**WYJAŚNIENIA NR 3
treści Specyfikacji Istotnych Warunków Zamówienia**

Nr referencyjny: ZWIK/JRP/ZP-5/2020

Nazwa zadania „Zadanie nr 12 (Kontrakt 12) - Budowa sieci kanalizacji sanitarnej w rejonie ulicy Łanowa, Żychonia i Cicha w Skawinie”

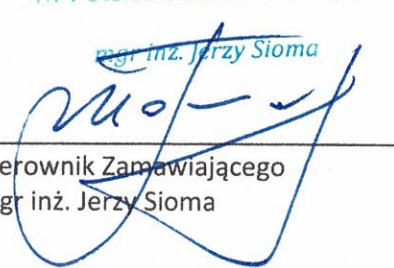
Proszę o podanie wysokości zbiornika pompowni P1. W Projekcie wykonawczym oraz na rysunku schematycznym podana została wysokość H=6,1 m, natomiast w Przedmiarze robót została zapisana wysokość H=6,27m. To samo dotyczy pompowni P2, w Projekcie zapisano H=4,77m, natomiast w przedmiarze H=5,52m. Które wysokości są prawidłowe?

Proszę o podanie ilości pompowni (sieciowych oraz przydomowych) w poszczególnych częściach zadania.

Odpowiedź nr 1:

Opis przedmiotu zamówienia należy wycenić zgodnie z Przedmiarem robót.
